**Realizzazione della terza corsia nel tratto compreso tra
Verona Nord (Km 223) e l'intersezione con l'Autostrada A1
(Km 314)**

**STUDIO DI IMPATTO AMBIENTALE Aggiornamento 2020
Emissione Settembre 2023 per richiesta integrazioni M.A.S.E.**

**Nota di riscontro alla Richiesta di integrazioni della
Commissione Tecnica di Verifica dell'Impatto Ambientale VIA e VAS
del Ministero dell'Ambiente e della Sicurezza Energetica
- REGIONE LOMBARDIA -**

Figura 1 Diagramma di Sankey che evidenzia la conversine delle superfici tra usi di attuali e usi di progetto (Realizzato con Sankey MATIC)

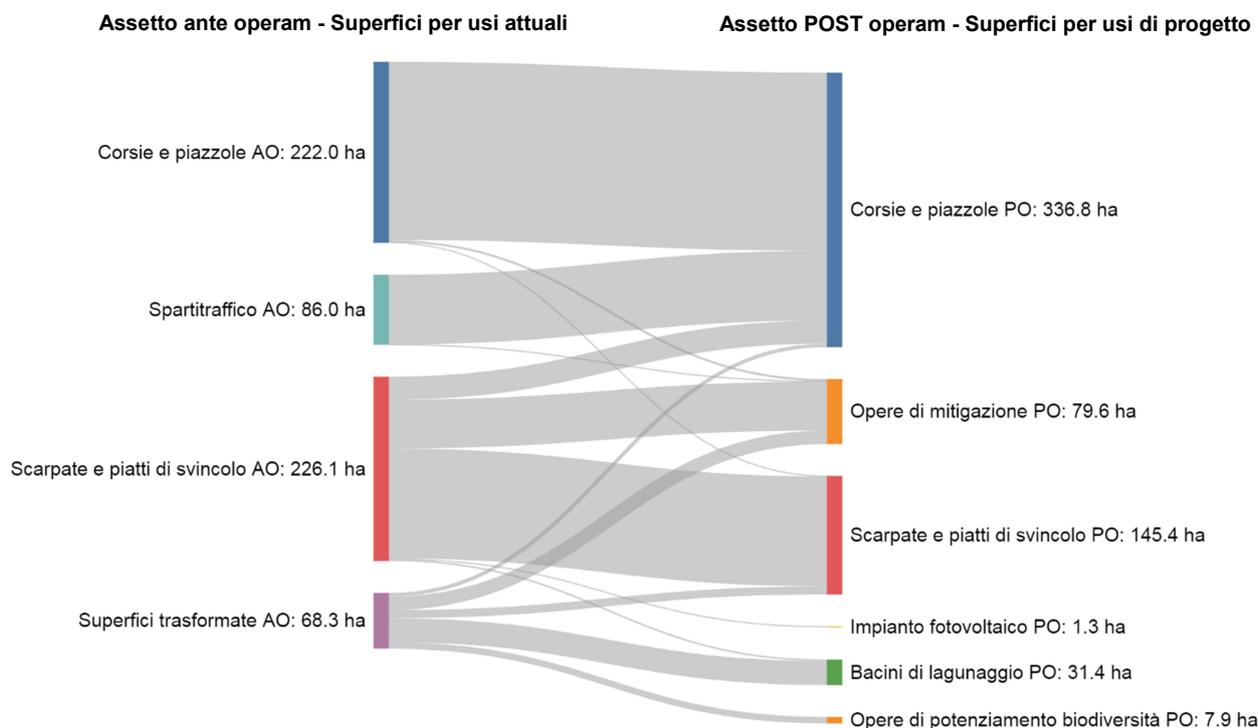
#4.2 • Si chiede di integrare gli elaborati di progetto con il bilancio delle superfici permeabili prima e dopo l'intervento e la quantificazione del valore ecologico del suolo che verrà consumato, al fine di accertare l'effettiva congruità di tali compensazioni. A tale scopo, per l'effettiva contabilizzazione degli impatti e delle relative misure compensative si rimanda a metodi e schemi interpretativi già collaudati (es.: Metodo STRAIN).

Le tabelle seguenti evidenziano le quote di superfici permeabili e impermeabili nell'assetto ante e post operam, la prima coppia di tabelle riguarda l'intero tracciato interessato dal progetto, la seconda coppia di tabelle riguarda il solo tratto lombardo.

Il diagramma di Sankey evidenzia graficamente le conversioni tra usi attuali e di progetto per l'opera nel suo complesso.

Considerando l'intero sviluppo dell'opera, all'interno dell'area di intervento la quota di superfici permeabili passa da circa 225 ha, pari al 37,4 %, a ca 337 ha, pari al 55,9%. Aumenta quindi di 111,8 ha, con un incremento del 49,7% rispetto all'assetto attuale.
